**AVIS RELATIF À LA PROTECTION
CONTRE LES EVENTUELS EFFETS NOCIFS ET NUISANCES
PROVOQUÉS PAR LES RAYONNEMENTS NON IONISANTS
GÉNÉRÉS PAR DES ANTENNES ÉMETTRICES STATIONNAIRES**

Commune : FAUVILLERS - Exploitant : TELENET GROUP

Référence exploitant : LX6139B

Rapport n° 3492 / 2024

Figure 1 : Vue en plan des lieux de séjour et des points de contrôle

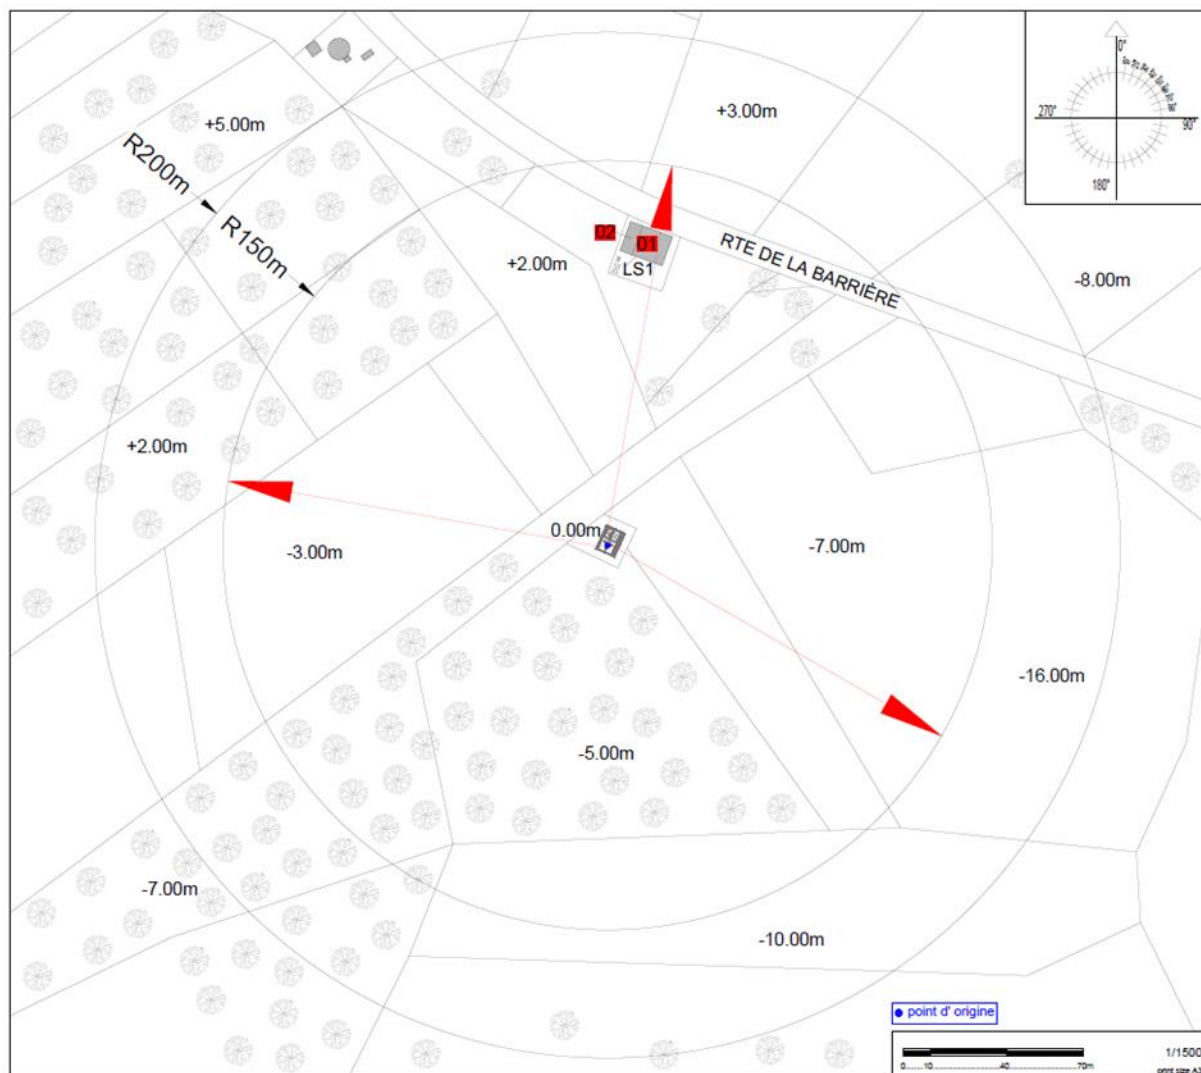
Les fréquences d'émission, la puissance rayonnée par chacune des antennes et leur gain permettent de déterminer le rayon de la zone à analyser. Tout dépassement de la limite par installation est exclu en dehors de cette zone. Le tableau 2 reprend les 35 LS² pour lesquels l'indice d'exposition est le plus élevé. Les différentes colonnes indiquent :

- le numéro du point de contrôle repris sur un des plans de la figure 1;
- le numéro du LS dans lequel se trouve le point de contrôle de la 1^{ère} colonne ;
- l'atténuation d'obstacle prise en compte pour le calcul de l'indice d'exposition dans le LS ;
- le résultat du calcul de l'indice d'exposition.

N° point de contrôle	LS	Atténuation (dB)	Indice d'exposition relatif à la limite par installation IE_i
1	LS1	3,0	0,200
2	LS1	3,0	0,115

En ce qui concerne les antennes de l'installation mentionnées dans le tableau 1, la distance maximale à laquelle la limite pourrait être atteinte, à l'extérieur, est égale à 93,6 m. S'il n'y a pas de LS à une distance inférieure, les antennes respectent forcément la limite d'immission.

Dans le cas des LS situés à l'intérieur des bâtiments, une atténuation d'obstacle est prise en compte et il en résulte que la distance maximale à laquelle la limite pourrait être atteinte se réduit à 66,3 m.

Les résultats de l'évaluation décrite au paragraphe 4 indiquent que les antennes émettrices stationnaires de l'installation faisant l'objet du présent avis ne produisent pas, dans un lieu de séjour, un rayonnement électromagnétique maximum supérieur aux limites fixées à l'article 4 du décret.

En conclusion, les antennes émettrices stationnaires faisant partie de l'installation référencée dans le paragraphe 2 et dont les caractéristiques techniques sont résumées dans le tableau 1 **respectent les limites d'immission** fixées à l'article 4 du décret du 8 décembre 2022 (M.B. du 16.12.2022) modifiant le décret du 3 avril 2009 relatif à la protection contre les éventuels effets nocifs et nuisances provoqués par les rayonnements non ionisants générés par des antennes émettrices stationnaires.
